**RAPPORT DE L'INSPECTION
DE L'ENVIRONNEMENT
(SPECIALITE INSTALLATIONS CLASSEES)
POUR PASSAGE AU CODERST**

OBJET : Société LME à TRITH SAINT LEGER

REFERENCE : Lettre LME du 7 juillet 2015 et dossier technique annexé
Lettre DREAL du 27 juillet 2015

DEPARTEMENT DU NORD
 Commune de
TITH- SAINT-LEGER
PROJET D'AMENAGEMENT
 LME
 (SUD TITH SAINT-LEGER - JALLIEZ)
ZONE " CHASSIER ou MERLON PAYSAGER "

Plan figurant les aménagements complémentaires

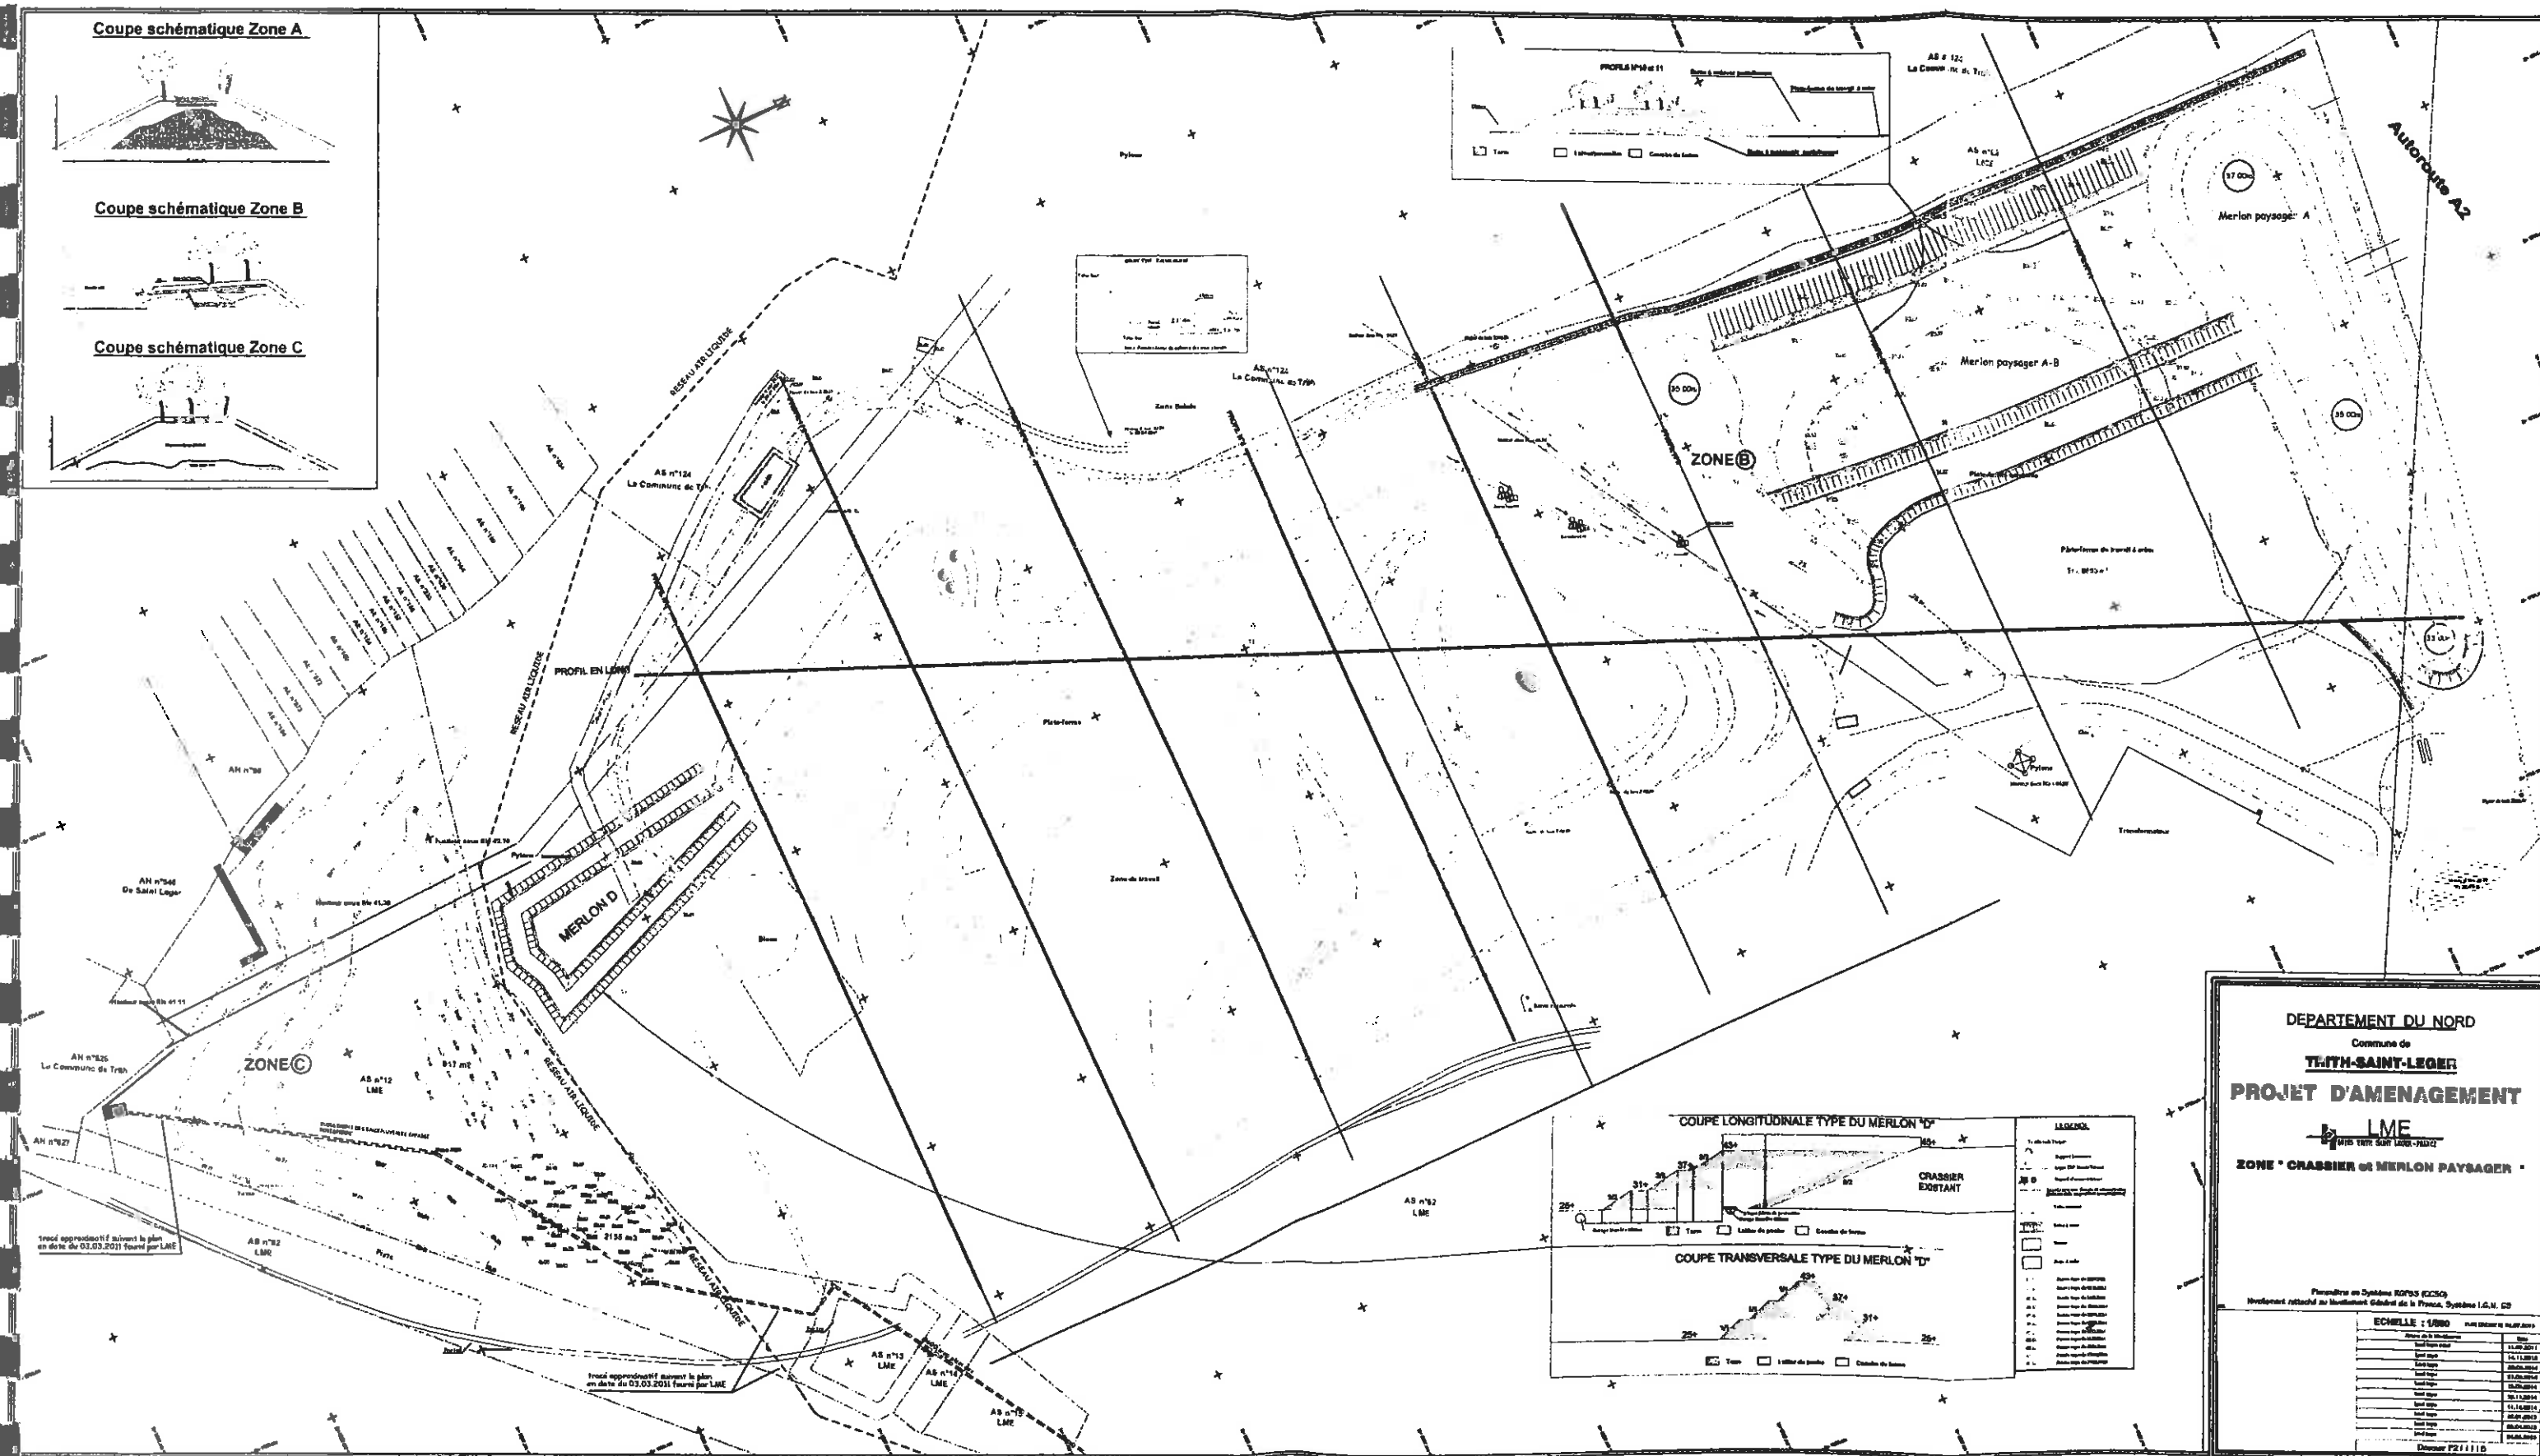
La société LME estime qu'il serait opportun de compléter les aménagements déjà effectués, d'une part, par une liaison paysagère entre le crassier ainsi remodelé et recouvert et le merlon parallèle à l'autoroute A2 et, d'autre part, par une liaison paysagère entre le crassier remodelé et la zone C (*cf plan en annexe 3*).

Les deux projets de buttes envisagées par l'exploitant permettront de créer un merlon uniforme sur la presque totalité de la périphérie du site proche des habitations voisines et de lieux de loisirs. En effet, le merlon D visé ci-dessus ne pourra s'appuyer sur la zone C compte tenu de la présence d'une canalisation enterrée AIR LIQUIDE approvisionnant le site en oxygène. Celle-ci doit restée accessible en tout temps.

Merlon A-B : la reprise d'une partie du confinement des poussières d'aciérie pour les incorporer dans la butte permettra, d'une part, de limiter la surface devant faire l'objet de restrictions d'usage et, d'autre part, d'assurer une meilleure pérennité du confinement. Le confinement actuel est effectué sur une très faible épaisseur et une surface importante ce qui peut le voir exposé à des utilisations telles que du stockage de matériels, matériaux et/ou produits, voire d'exploitation. Le confinement de ces poussières dans le merlon aura vocation à perdurer. De plus, les poussières d'aciérie seront mieux protégées qu'à l'heure actuelle (stockées entre deux couches de laitier de poche d'une faible perméabilité, la couche supérieure étant elle-même recouverte d'une couche de 2 mètres de terre, alors que le confinement actuel consiste en la couverture d'une simple couche de terre de 0,5 m). L'inspection a néanmoins fait remarquer à l'exploitant, lors de la visite du 10 septembre 2015, qu'il importait que le piézomètre de contrôle de la qualité des eaux souterraines, implanté en limite de propriété, soit protégé pendant et après les travaux, afin qu'il ne soit pas détérioré. L'exploitant va installer une protection pleine et solide, correctement signalée, de façon, d'une part, à retenir les pierres pouvant rouler le long du talus et, d'autre part, à ce qu'il soit bien protégé des mauvaises manœuvres éventuelles des engins de terrassement.

Merlon D : cette butte s'impose d'autant plus qu'elle se situe au plus près des habitations voisines, dont les riverains ont reconnu le bien fondé des buttes nouvellement créées. Celle-ci ne fera qu'atténuer les nuisances sonores pouvant venir du site et améliorer l'impact visuel. Il est dommage que la présence de la canalisation d'oxygène appartenant à AIR LIQUIDE ne permette pas l'appui, complet de ce nouveau merlon sur la zone C existante pour fermer complètement la butte. Ceci étant, le couloir qui sera laissé libre entre le nouveau merlon D et la zone C n'étant pas perpendiculaire à la limite de propriété, les impacts sonores et visuels subsistants devraient être très réduits, voire inexistantes pour l'aspect visuel.

DEPARTEMENT DU NORD
Commune de
TRITH-SAINT-LEGER
PROJET D'AMENAGEMENT
LME
ZONE "CRASSIER n°1 MERLON PAYSAGER"

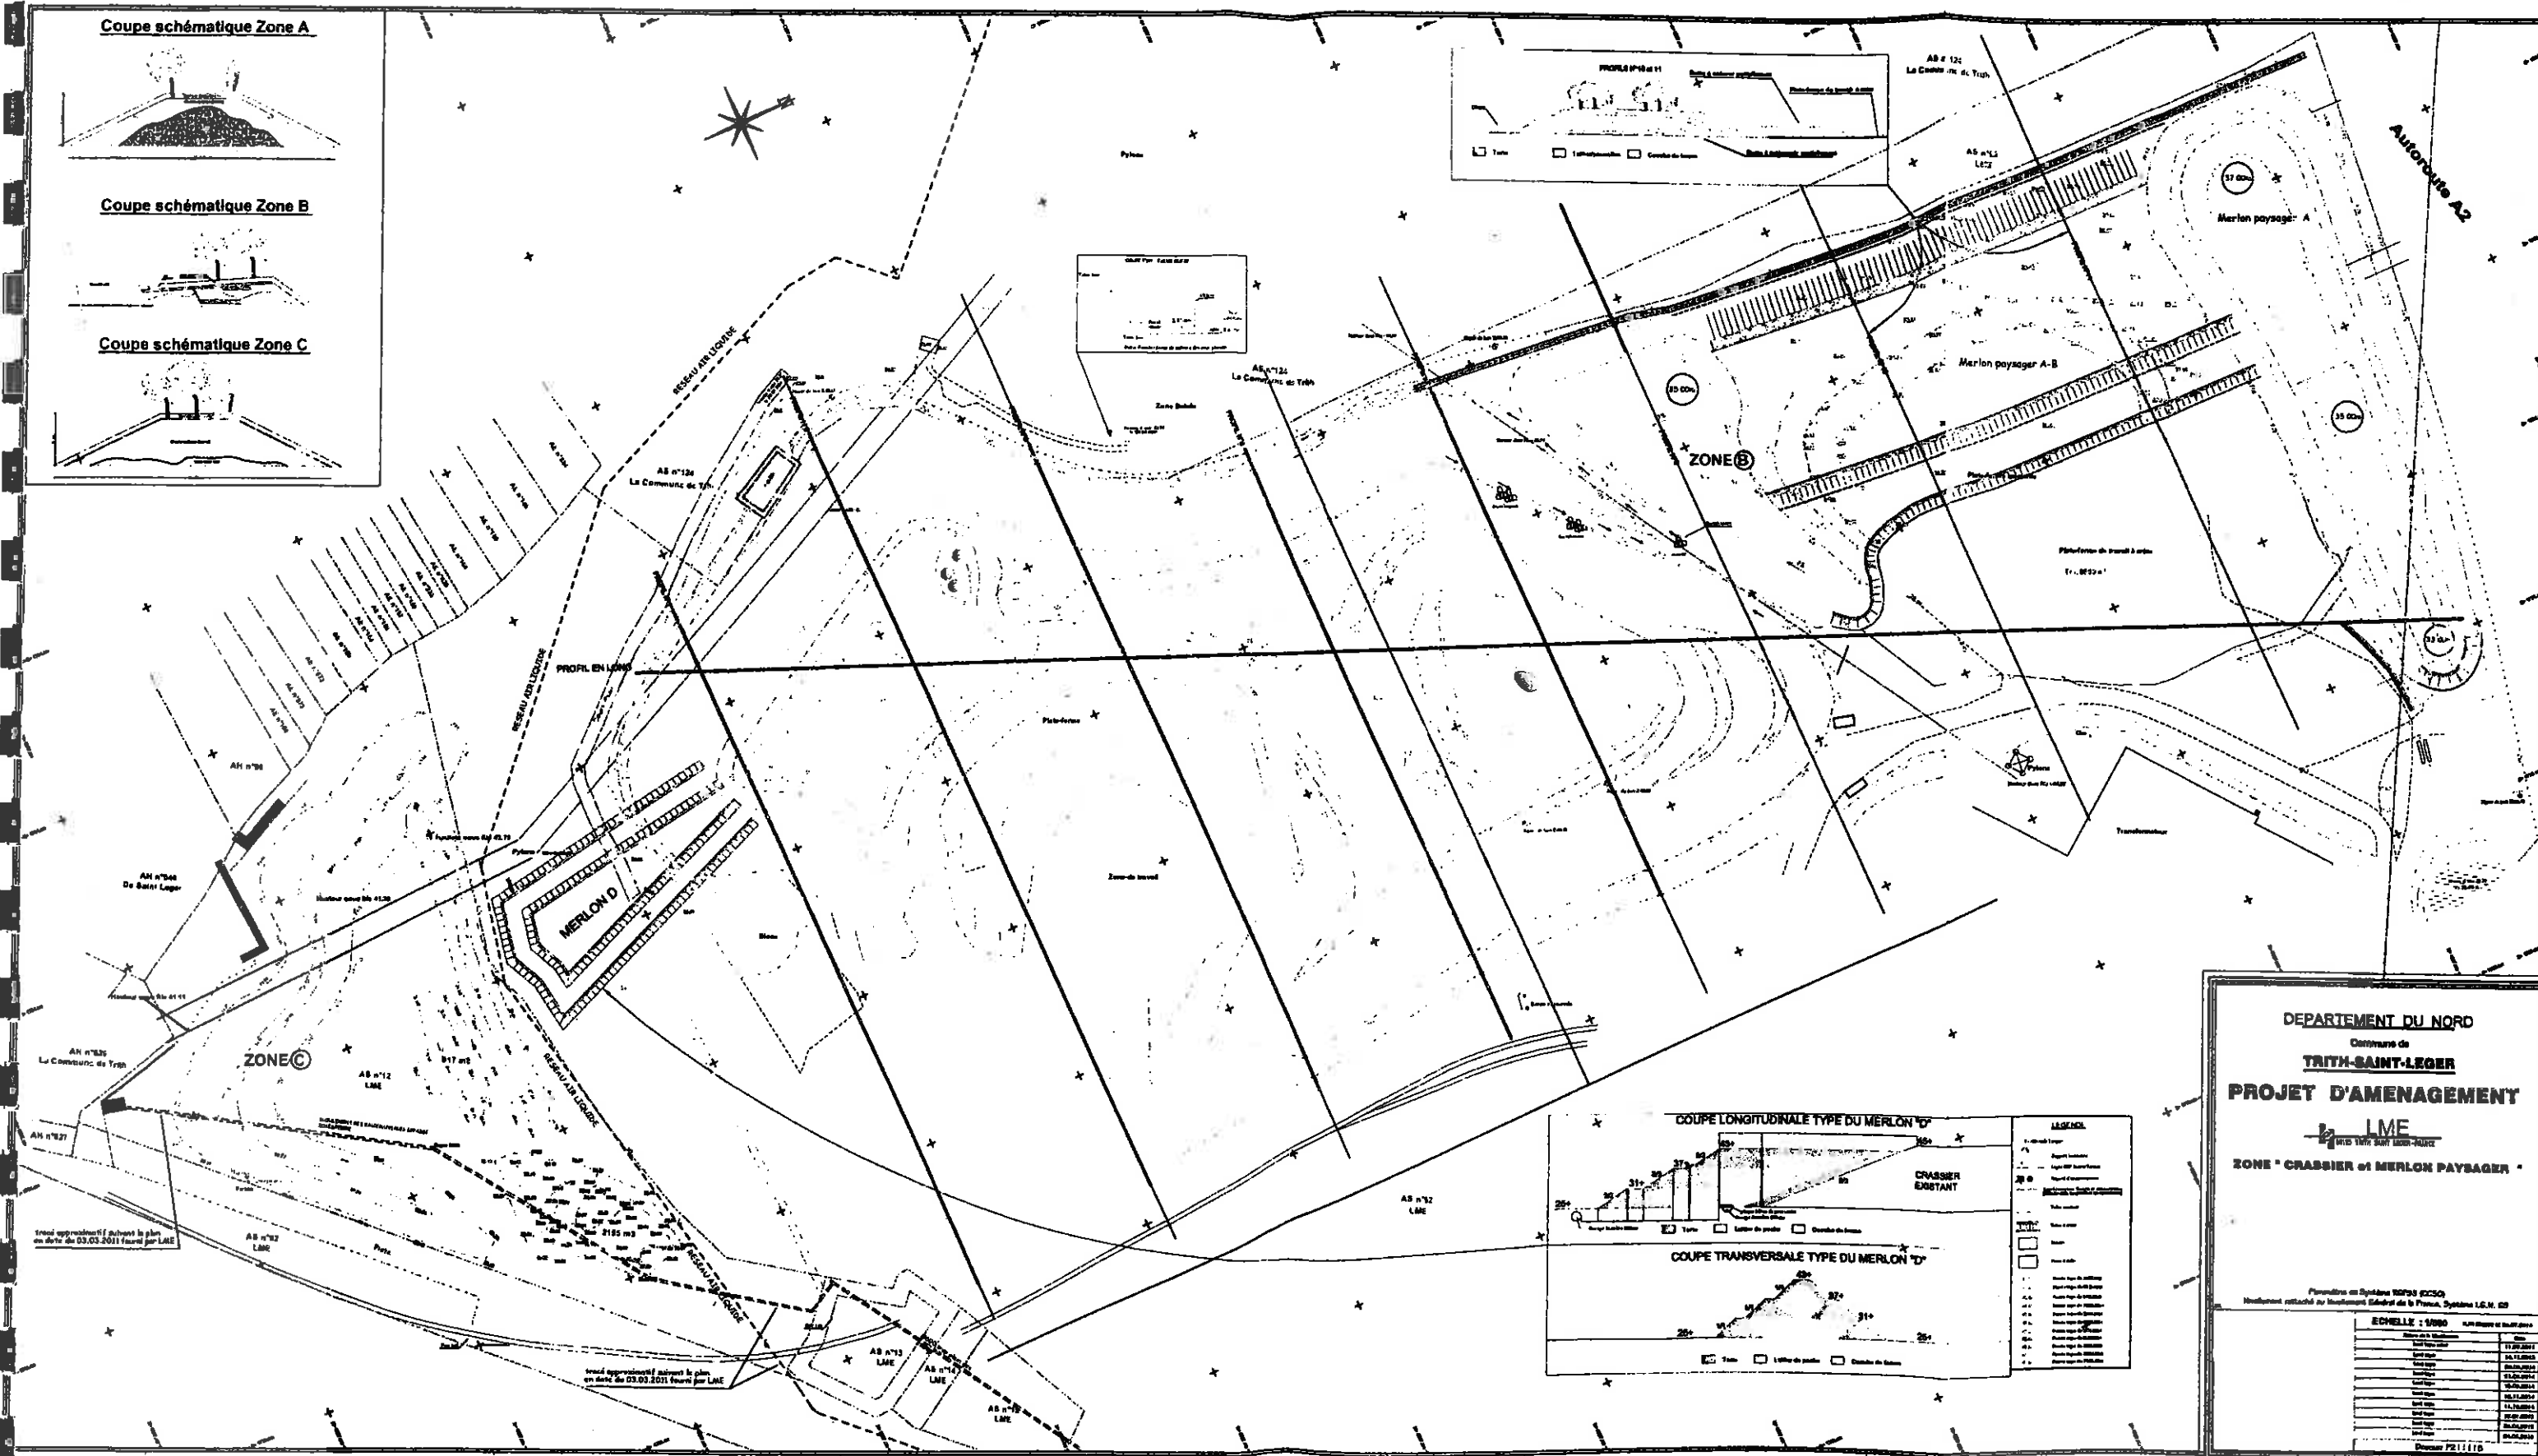
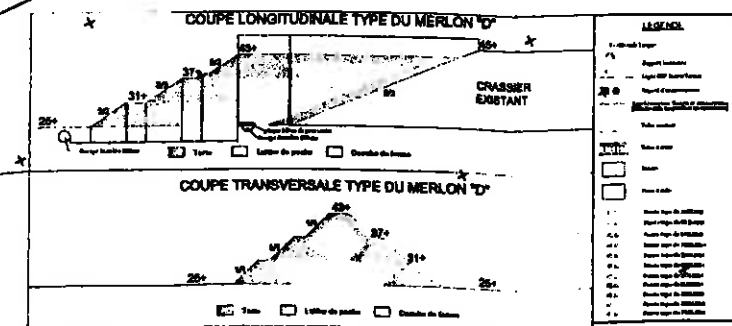
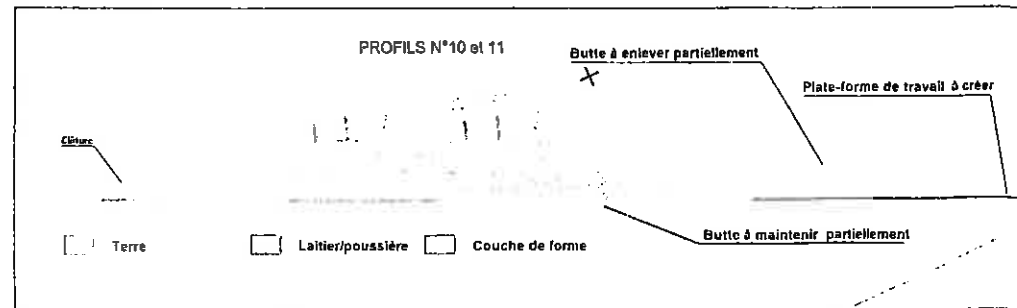
- digues périphériques constituées de terres inertes et montées au fur et à mesure de l'avancement des travaux conformément aux coupes transversales figurant sur le plan joint en annexe, permettant ainsi de créer des paliers intermédiaires,

- digues périphériques constituées de terres inertes et montées au fur et à mesure de l'avancement des travaux conformément aux coupes transversales figurant sur le plan joint en annexe, permettant ainsi de créer des paliers intermédiaires,
